Od: Lopusný Zdeno <zdeno.lopusny@SMVAK.cz>
Odesláno: středa 22. ledna 2020 11:54
Komu: Petr Juchelka
Kopie: Boček Kamil
Předmět: RE: Okružní křižovatka Nákladní - Oblouková v Opavě

Ke stavbě okružní křižovatky Nákladní – Oblouková – Rybářská v Opavě Vám můžu přímo podat technické informace z hlediska provozu kanalizací.

Pro město Opava řešíme studii okružní křižovatky Nákladní – Oblouková – Rybářská. Součástí studie má být i předběžný návrh přeložek sítí (příspěvek do TZ, situace, odhad nákladů) včetně předjednání se správci. Předběžně posílám pracovní situaci.

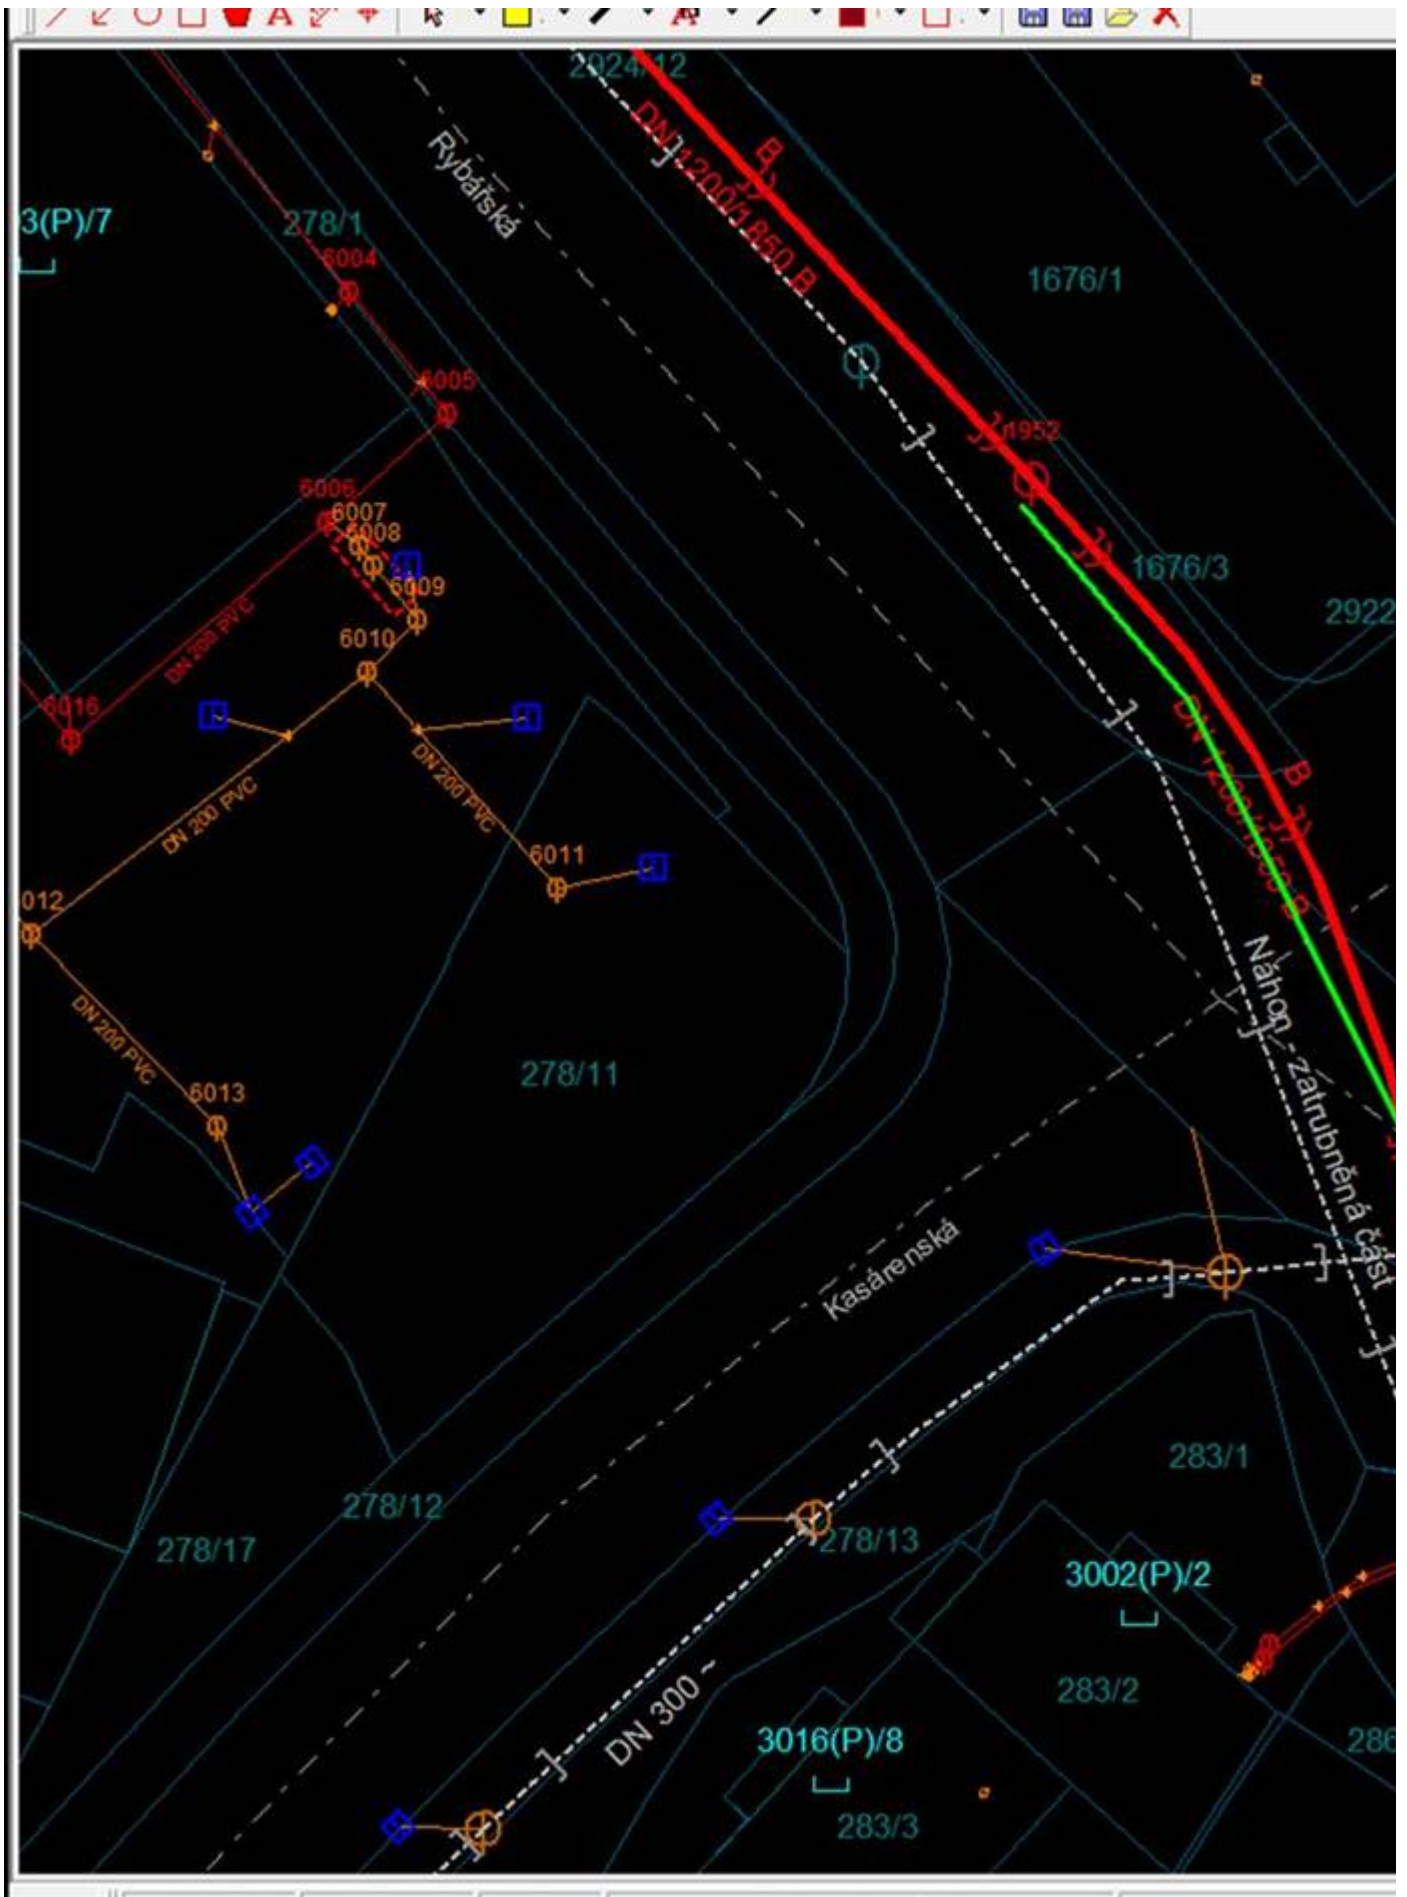
V tomto případě viz,níže máme v okružní křižovatce napříč stoku tlamového profilu DN 1200/1850 / viz.příloha/ stáří 110 let a v ul.Okružní DN 400 a DN 250 staří do 100 let.

Zatím jsme Vaši situaci okružní křižovatky nenapasoval přímo na náš monet a proto úplně přesně netrefím kde nám vycházejí stávající šachty ,ale určité budeme požadovat přeložky stok minimálně ve stávající trase výměna potrubí a nebo bezvýkopová sanace textilní vložkou DN 1200/1850 mint.tl. 20 mm .S ohledem na tvar průtočného profilu bude nutné zvolit jiný způsob sanace ,který plně nahradí stávající statické vlastnosti stoky aniž se sníží průtočný profil a tudíž kapacita potrubí. V případě DN 400 tl.textilní vložky min.10 mm. V příloze rozsah přeložky DN 1200/1850 zeleně a DN 400 žlutou barvou. Dále budeme požadovat v rámci stavby okružní křižovatky ,pokud to bude technicky možné stávající deštolu kanalizaci DN 300 z ul. Kasárenské přepojit do Městského náhonu který prochází vedle naší vejčité stoky. Viz.níže situace. Stávající stav kanalizací deštolých zakreslen šedou barvou – není to v naší správě. Dnešní napojení do naší stoky bude zaslepeno. Dále veškeré odvodnění okružní křižovatky řešit do městského náhonu.
